**Herning**  
Kommune

Sagsnummer.:  
05.01.11-P19-1-09

### **Hørings svar vedrørende forslag til lov om anlæg af Holstebromotorvejen**

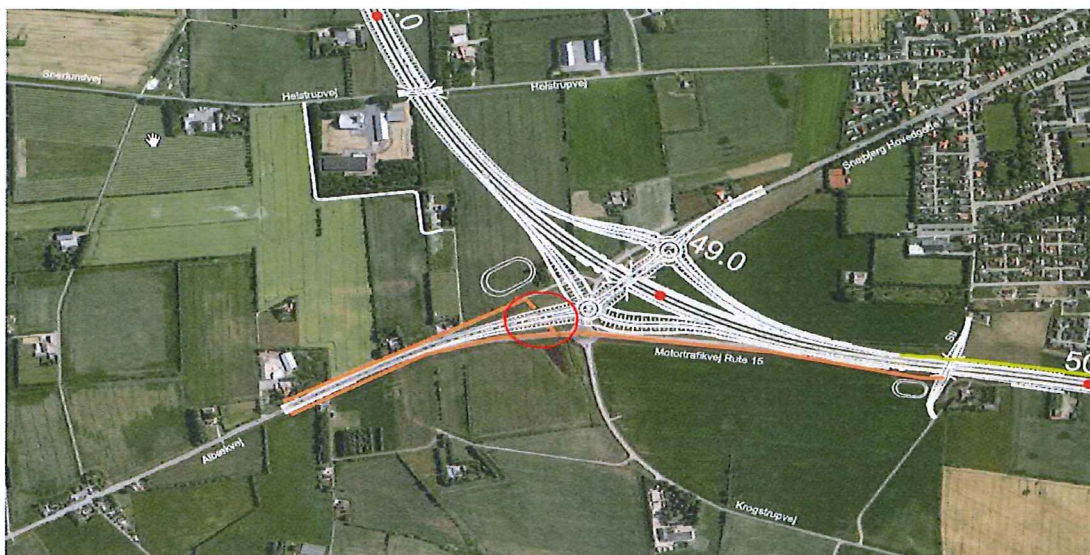
Anlægget ved Snejbjerg/rute 15 (motorvejsafslutning) ønskes udformet så der, i lighed med i dag, kan køres med særtransporter mellem Ringkøbing og Herning. Dette kan ske ved at ændre den østlige rundkørsel til et firbenet kryds. Tilslutningsanlægget ønskes desuden udformet mere dynamisk i forhold til rute 15 vest. Dette kan eksempelvis ske ved at etablere en vest-østlig shunt eller dobbeltspor i den vestlige rundkørsel.
